### **Wyjaśnienia Specyfikacji Istotnych Warunków Zamówienia.**

W związku z prośbą o wyjaśnienie treści specyfikacji istotnych warunków zamówienia dotyczącej postępowania o udzielenie zamówienia na zadanie pn. **„Przebudowa dróg powiatowych w powiecie świeckim na odcinku od skrzyżowania z drogą wojewódzką Nr 240 do miejscowości Laskowice (dł. 25,725 km), od ul. Miodowej do ul. Wojska Polskiego w Świeciu (dł. Około 270 m) oraz od drogi wojewódzkiej Nr 214 do miejscowości Osie” – odcinek drogi powiatowej nr 1046C Bładzim – Drzycim – Laskowice – ETAP 1”** na podstawie art. 38 ust. 2 ustawy z dnia 29 stycznia 2004 r. Prawo zamówień publicznych (tekst jedn.: Dz. U. z 2018 r. poz. 1986), wyjaśniam co następuje:

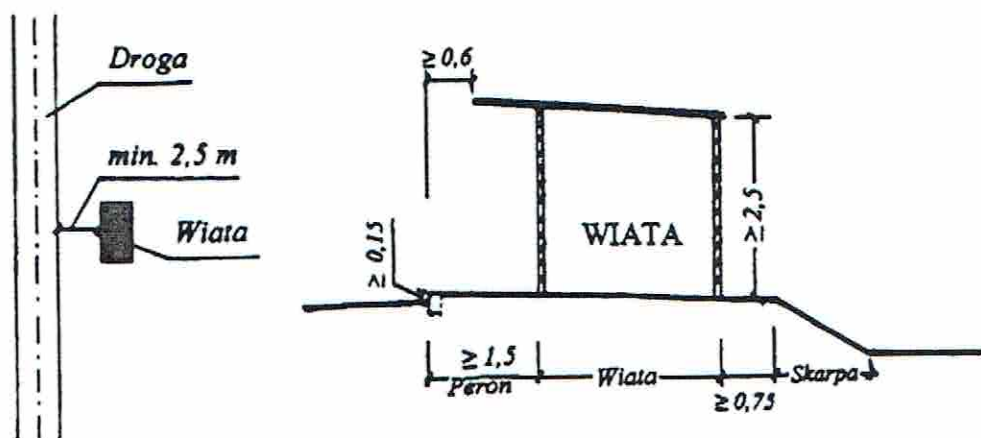
**Prosimy o potwierdzenie że w km 1+669 należy wykonać zatokę autobusową.**

Odpowiedź: W km 1+669 zaprojektowano dwa perony przystankowe.
